Protokoll über die Durchführung der technischen Gewässeraufsicht am Wasserkraftwerk T 100 an der Singold

Am 18.06.2014 wurde von 8.30 Uhr bis 9.50 Uhr am o. g. Wasserkraftwerk die technische Gewässeraufsicht durchgeführt.

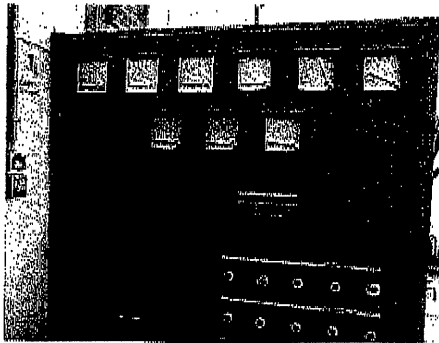
1. Die Anlage ist im Altzustand ohne sichtbare Mängel.

2. Zu Beginn der technischen Gewässeraufsicht wurde ein Überstau von ca. 2 cm festgestellt; dies ist aus wasserwirtschaftlicher Sicht tolerierbar.

Der Eichpfahlschacht ist mit einem Gitterrost abzudecken.

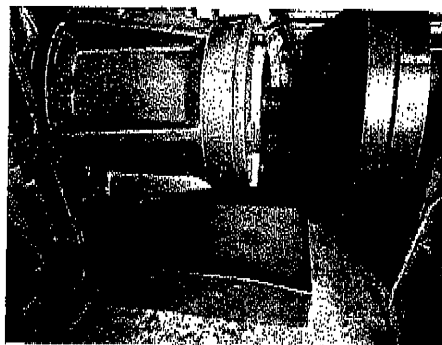
- Bei der Simulation des **Störfalls 1 (Turbinenschnellschluss/Leerschuss öffnet)** stellte sich nach ca. 25 Minuten ein wasserwirtschaftlich tolerierbarer Überstau von ca. 1,5 cm ein.

Die Nachregelung zur Einhaltung des genehmigten Stauziels erfolgt weiterhin sehr träge.

- Bei der Simulation des **Störfalls 2 [n-1] (Turbinenschnellschluss/Schütz ist ohne Funktion/Abfluss über Streichwehr)** war nach ca. 25 Minuten ein Überstau von rund 13 cm festzustellen. Ausuferungen waren nicht ersichtlich.

Weidengruppe schräg gegenüber der Eiche etwa 70 m oberhalb des Triebwerks

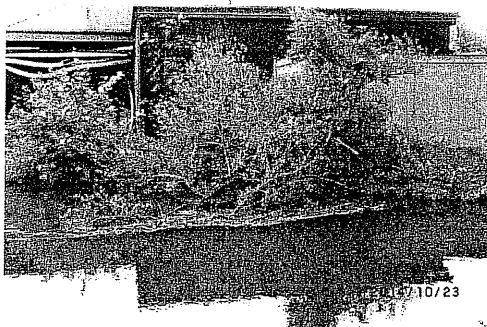
Weidengruppe besteht aus 4 Einzelbäumen und einem südlich davon separat stehenden Baum. Die Stämme neigen sich bereits landwärts.

Die Weidengruppe steht direkt auf dem Damm der Singold (WWA Don. am 23.10.2014).

Bei einem Umstürzen der Weiden und damit einhergehender Beschädigung des Gewässerdammes besteht zum einen Überflutungsgefahr für das Triebwerksanwesen selbst aber auch für das nordwestlich gelegene Neubaugebiet, weil beide Bereiche tiefer liegen als der Wasserspiegel der Singold.

Das Gefährdungspotential war nach Sturm am 21.10.2014 bereits erkennbar.

Es hat sich ein großer Ast des nördlichsten Baumes dieser Weidengruppe am rechten Singoldufer verfangen, der an diesem Abend heruntergebrochen sein muss, wie die frische Bruchstelle im Geäst verriet.

Das Wasserwirtschaftsamt Donauwörth empfiehlt hier aus wasserbaulicher Sicht allerdings kein komplettes Entfernen der Bäume sondern die Herstellung von sog. Kopfweiden. **Die Bäume sollen hierfür auf eine Gesamthöhe von ca. 1,50 m zurückgeschnitten werden.** Dies bewirkt einerseits die Wegnahme des Winddrucks und andererseits kann der Baum an den Schnittstellen der Stämme erneut austreiben.
